FARSUND KOMMUNE

Arkivsaknr:	2015/747
Arkivkode:	614
Saksbehandler:	Aud Irene Vatland

Uttalelse til endret søknad om konsesjon for bygging av Drangsåna kraftverk - kraftstasjonen flyttet fra kote 10 til 60 og inntak endret

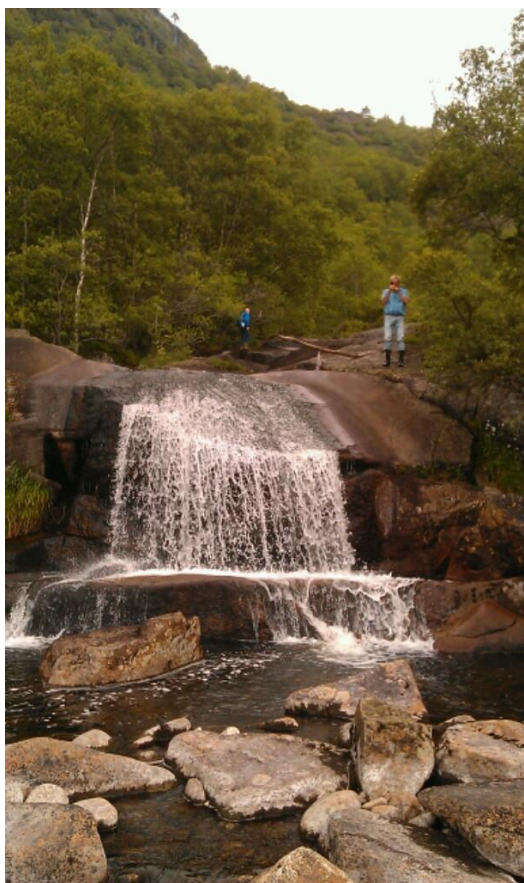
I endret plan skal kraftstasjonen flyttes ca. 220 m og plasseres på kote 60 på oversiden av Klunglandsveien. Dette for å ta hensyn til populær badeplass og kulturmiljø i området nær denne.

Avløpsvannet fra kraftstasjonen skal ledes fra kraftstasjonen via rør lagt i veilegemet til Klunglandsveien, og deretter slippes ut på bart fjell slik at vannet renner naturlig tilbake i elveløpet.

I opprinnelig søknad var kraftstasjonen plassert rett øst for populær badeplass på kote 10. Det var planlagt å lede vann fra kraftstasjonen tilbake i elva i utsprengt avløpskanal. Ovenfor kraftstasjonen skulle det bygges 250 m lang, synlig rørtrase i sprengt grøft for å lede driftsvannet til kraftstasjonen.

I endret plan skal det bygges Coandainntak i stedet for 1,5 m høy og 30 m lang betongdemning. Dette for å ta hensyn til eventuell forekomst av ål.

Endringene reduserer årlig middelproduksjon fra 7,11 til 4,82 GWh.

Det vurderes som en forbedring å flytte kraftstasjonen fra kote 10 til kote 60 og å bygge Coandainntak i stedet for inntak med betongdemning.

Naturinngrepet er likevel fortsatt så stort at det ikke kan aksepteres.

«Fantomfossen»

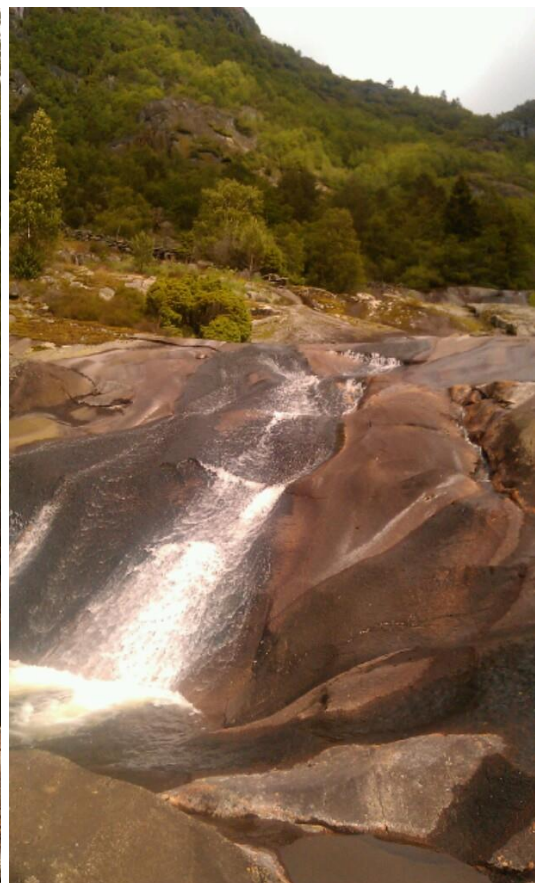
- NVE opplyste at vannføringen i elva var ca. 150 l/s. Vannføringen ga grunnlag for å sammenligne med foreslåtte minstevannsføring på 59 l/s. Minstevannsføring vil medføre en betydelig endring i forhold til naturlige flom- og tørkesituasjoner i dag. Elvevannet brer seg ut over svaberg og går noen steder i parallelle løp. Kulper og småfusser vil derfor bli sterkt påvirket, for eksempel «Fantomfossen» der det går an å stå bak vannet og vannføring i populær «vannsklie» langs berget, se under:

- Det ble stilt spørsmål om temperatur i driftsvann ut fra kraftstasjonen. I dag varmes elvevannet opp langs svabergene på vei mot badekulpene i nedre del. Det antas at driftsvann som slippes vil ha en lavere temperatur og at vannet i nedre del av elva blir vesentlig kaldere på varme (solrike) dager ved kjøring av kraftstasjonen. Vi minner om at kommunen etterlyste beskrivelse og konsekvenser av vannslipp fra kraftstasjonen i innsigelsen 30.04.15.
- Frammøtte på befaringen mente elva er så unik at den bør fredes.
